**FÉDÉRATION DE HAUTE-SAOIE
PÊCHE ET PROTECTION
DU MILIEU AQUATIQUE**

Objet : Recours gracieux sur la décision n°2018-ARA-DP-01144 - Microcentrale de Montriond avec infrastructures existantes du réseau neige de culture des Lindarets

Note technique annexe au recours gracieux sur la décision n°2018-ARA-DP-01144 - Microcentrale de Montriond avec infrastructures existantes du réseau neige de culture des Lindarets

Figure 1 Amplitudes journalières sur les trois stations de la Dranse de Montriond

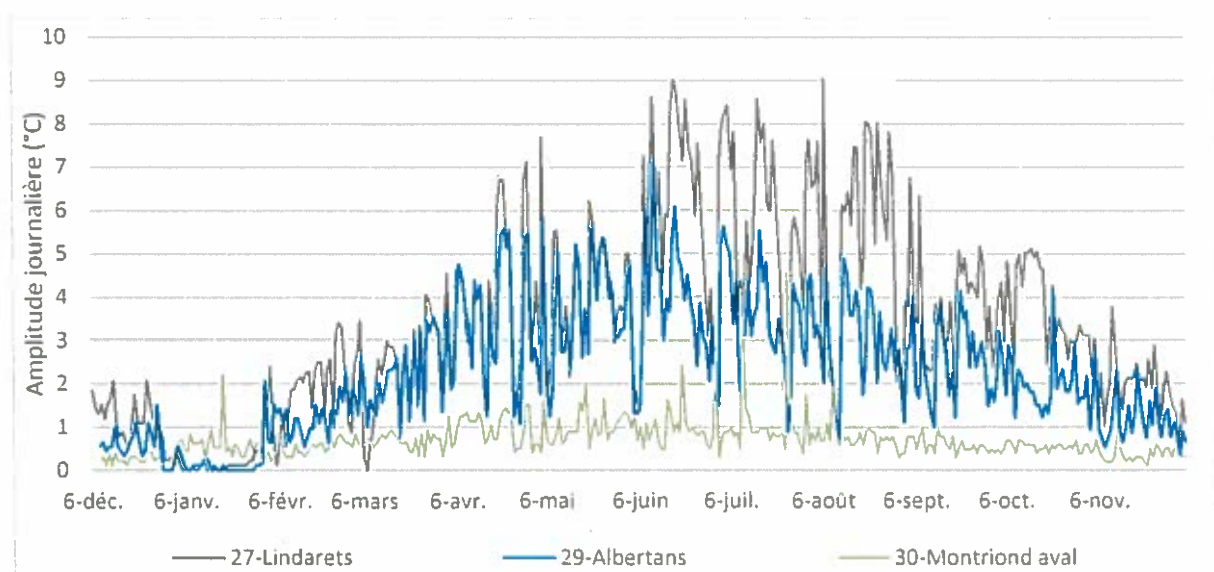
Cette étude a mis en évidence un profil thermique perturbé sur l'amont de la Dranse de Montriond en raison de plusieurs perturbations d'origine anthropiques : modification du lit mineur, absence de ripisylve, seuil de la prise d'eau actuelle. On observe de fortes amplitudes journalières (max. 9°C ; Figure 1) ainsi que des pics de température (max. 18.1°C) qui montrent bien le caractère peu tamponné de cette station. Une réduction des débits aggraverait ce phénomène et pourrait être délétère pour la truite fario puisque les températures approchent déjà (ponctuellement) les valeurs critiques pour cette espèce dans la situation actuelle.

Une étude sur l'impact de la réduction des débits sur le profil thermique et l'hospitalité pour la truite fario de la Dranse de Montriond amont semble nécessaire.

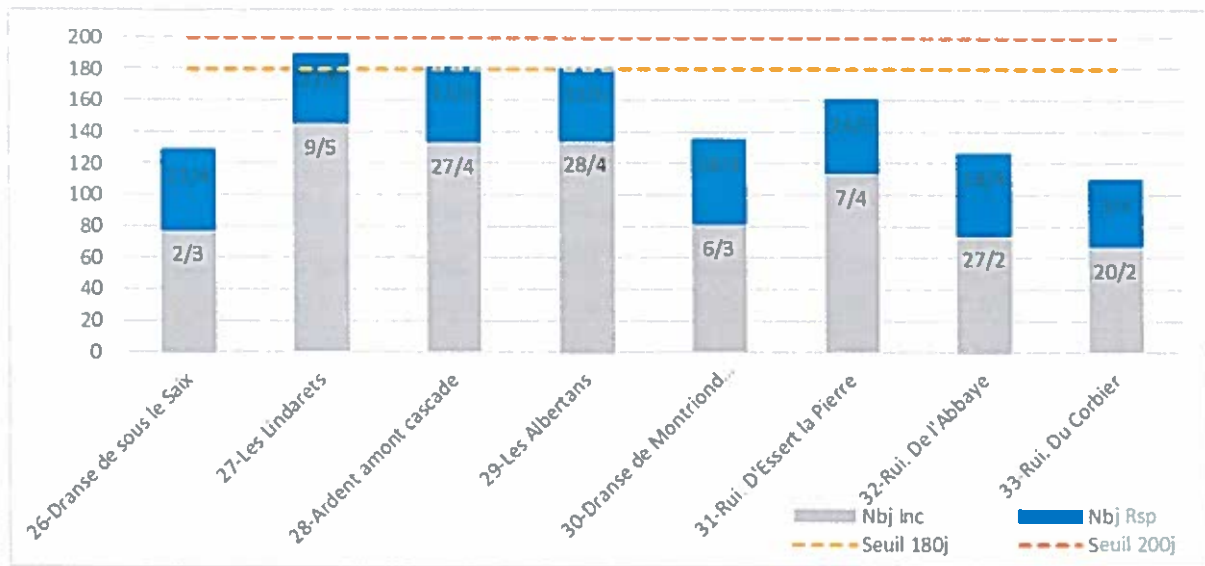
L'amont de la Dranse de Montriond présente aussi des conditions difficiles en période hivernale puisque la température reste en dessous de 4°C (i.e. seuil de confort de la truite fario) pendant plus de

40% de l'année (données non présentées ici). Cela a pour principale conséquence d'augmenter la durée de croissance embryo-larvaire et ainsi réduire les chances de survie des alevins puisque le seuil de 180 jours au-delà desquels les chances de survie des alevins sont réduites est dépassé (Caudron et Champigneulle, 2007). Une réduction supplémentaire des débits à cette période compromettrait sérieusement la réussite du recrutement naturel et pourrait même conduire à une prise en glace du ruisseau.

Une étude du débit minimum pour assurer la vie piscicole, la reproduction de la truite et la survie des alevins semble nécessaire.

Figure 3. Statut des populations de truite des quatre stations de la Dranse de Montriond par rapport au standard départemental des DENSITÉS

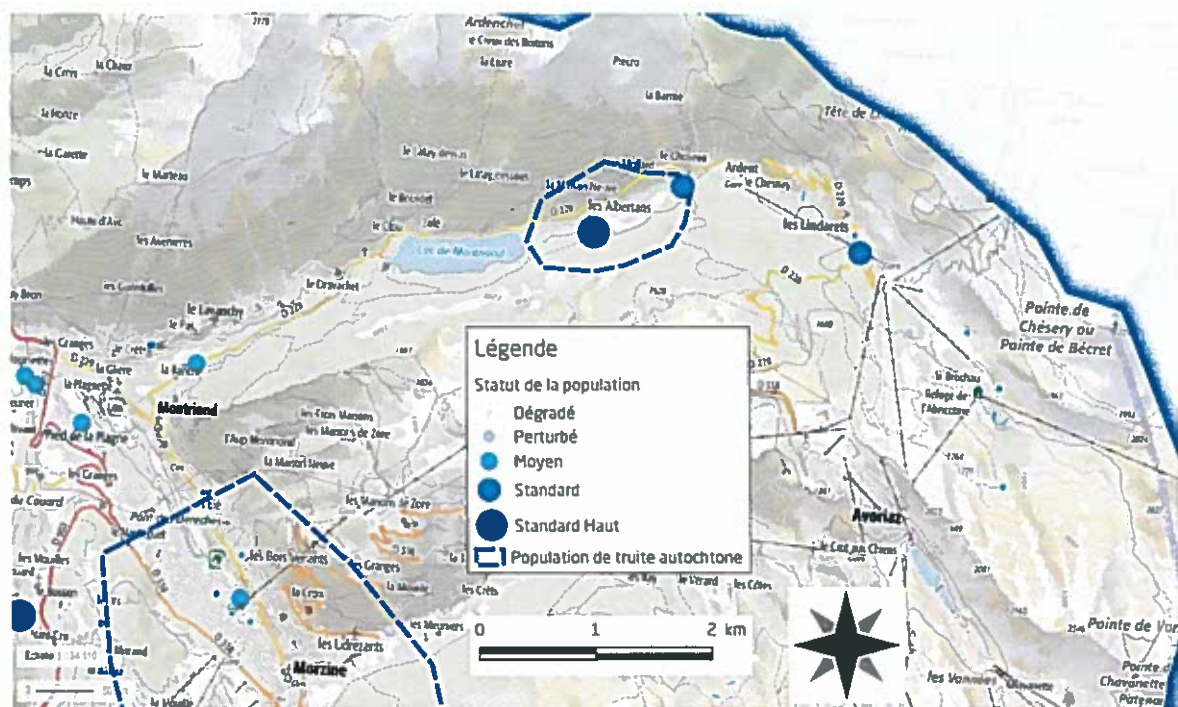
En revanche, sur le secteur impacté par le projet les populations sont en bonne santé (i.e. toutes les cohortes représentées, résultats scalimétriques non présentés ici) et conformes aux standards départementaux (Figure 3 et Figure 4), malgré des biomasses légèrement faibles à l'amont qui sont potentiellement le résultat de faibles croissances. Des alevins ont été observés en quantités importantes sur toutes les stations et ce secteur abrite aussi une des dernières populations de truite de souche méditerranéenne du département (du lac de Montriond jusqu'à la cascade d'Ardent).

Le secteur impacté par le projet (tronçon court-circuité) présente ainsi un enjeu important du point de vue piscicole qu'il convient de conserver disposition 6C-01 du SDAGE. A l'heure actuelle aucune étude n'a été faite sur la réduction de l'habitat piscicole engendrée par les futurs prélèvements d'eau.
